Merknadsbehandling E39 Ørskogfjellet- Vik

Reguleringsplan

HØRINGSUTTALELSER E39 ØRSKOGFJELLET-VIK – Oransje alternativ

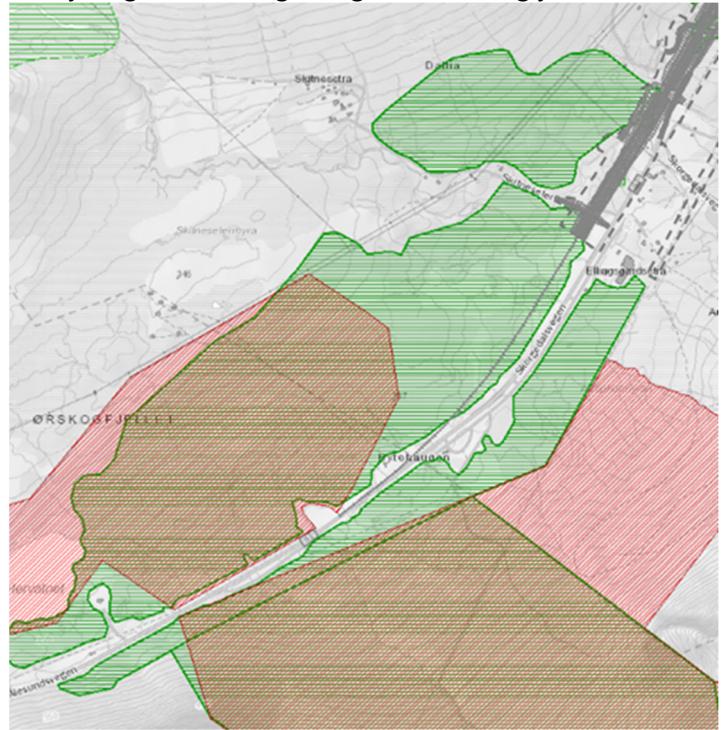
SF etterlyser nærmere utredning av hvilke alternativer for fremføring av veg som kan velges for å unngå å bygge ned verdifulle natur- og friluftsområder (KU må utrede justert veglinje mot sør der en kan gjenbruke dagens E39, vurderes en lavere vegklasse og forbikjøringsfelt. Det bør vurderes en løsning for flytting av turparkering (flystripa) for å frigjøre areal til ny veg og redusere nedbygging av myr, økologisk funksjonsområde for fugl og naturreservat

Ved optimalisering av rødt alternativ er avstanden mellom lokalvegen og E39 redusert med ca. 5 m ved planavslutningen i sør sammenlignet med planforslaget for oransje alternativ. Dette vil bidra til å redusere arealinngrepene på tilgrensende parsell.

<p>Figuren viser hvilken effekt innsparingen på 5 m kan ha for arealinngrep lenger videre sørover. (Lilla linje- oransje alternativ. Grå linje- rødt alternativ)</p>
	<p>I området mellom naturreservatene i sør og nordover til Skitnesetervegen er det i utgangspunktet begrenset handlingsrom for fremføring av ny E39/ E 136. SVV mener reguleringsforslaget for Ørskogfjellet- Vik ikke legger unødig foringer for parsellen videre sørover og at handlingsrommet her er ivaretatt på best mulig måte. Mulig bruk av flystripa til veg må vurderes ved planlegging av tilgrensende parsell.</p> <p>Ved regulering av strekningen Digernes- Ørskogfjellet vil en også ha en mulighet for å forlenge planområdet nordover (overlappe reguleringsplanen for Ørskogfjellet- Vik) dersom en ved samordning har behov for å justere grensesnittet mellom de to planene.</p>
SF savner en vurdering av hvilke konsekvenser planforslaget får for naturverdiene også utenfor planområdet, og hvilke tiltak som er aktuelle og realistiske for å redusere negativ miljøpåvirkning	<p>Se kommentar under <i>naturmangfold</i></p>
